[改善箇所説明図]

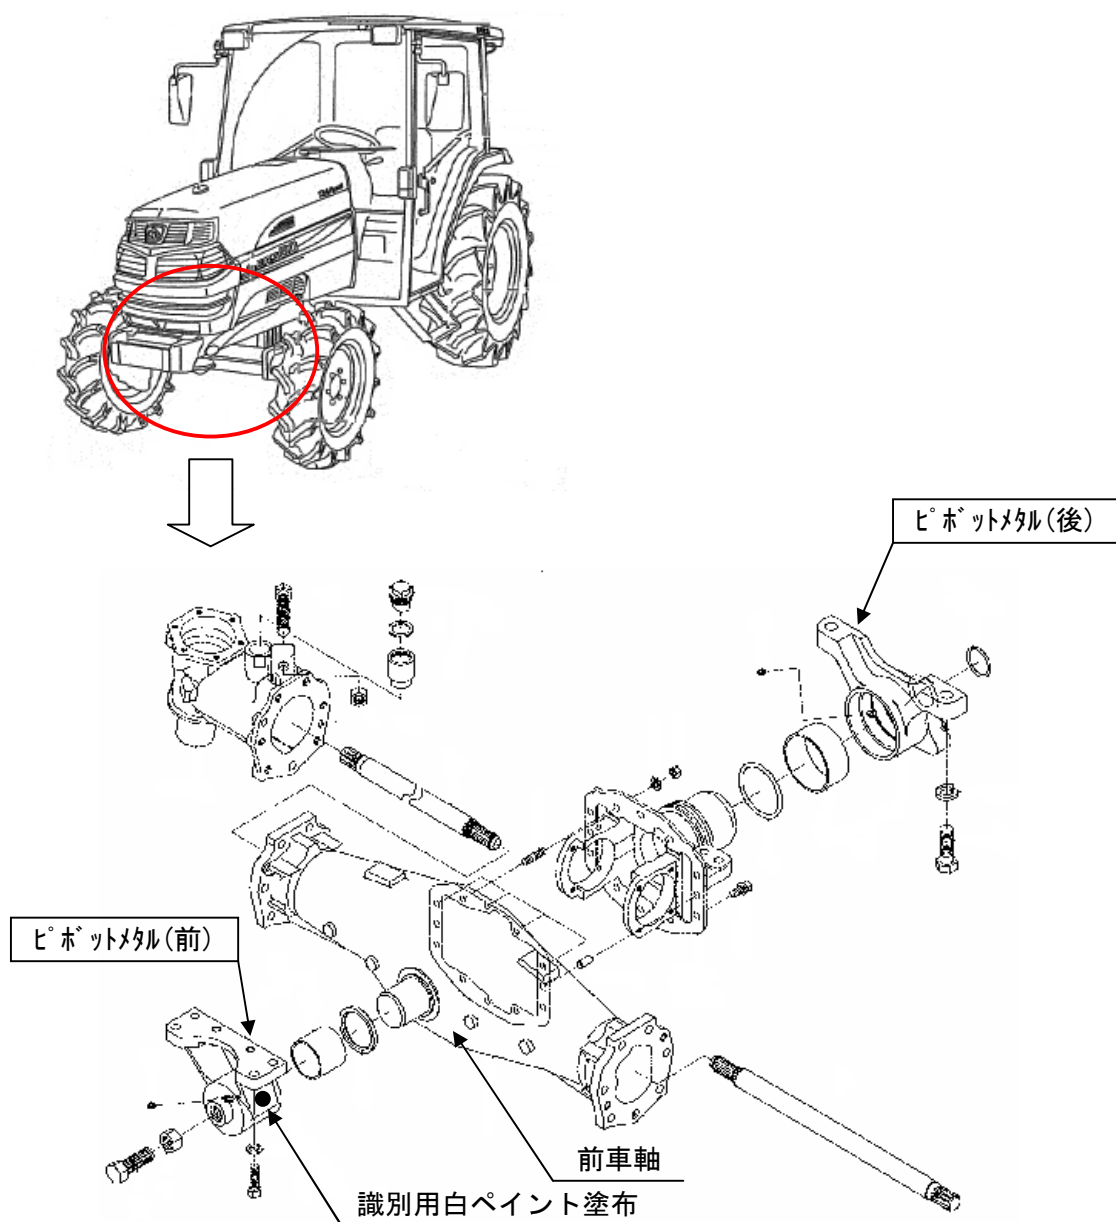
不具合発生箇所

前車軸の取り付け部（ピボットメタル）において、鑄造工程が不適切なため、材質の強度が不足しているものがある。
そのため、当該部位が破損し、前車軸が脱落して走行不能になるおそれがある。

改善内容

全車両、当該取り付け部の材質を点検し、不適切なものは良品と交換する。

識別

ピボットメタル(前)に白ペイントを塗布する。
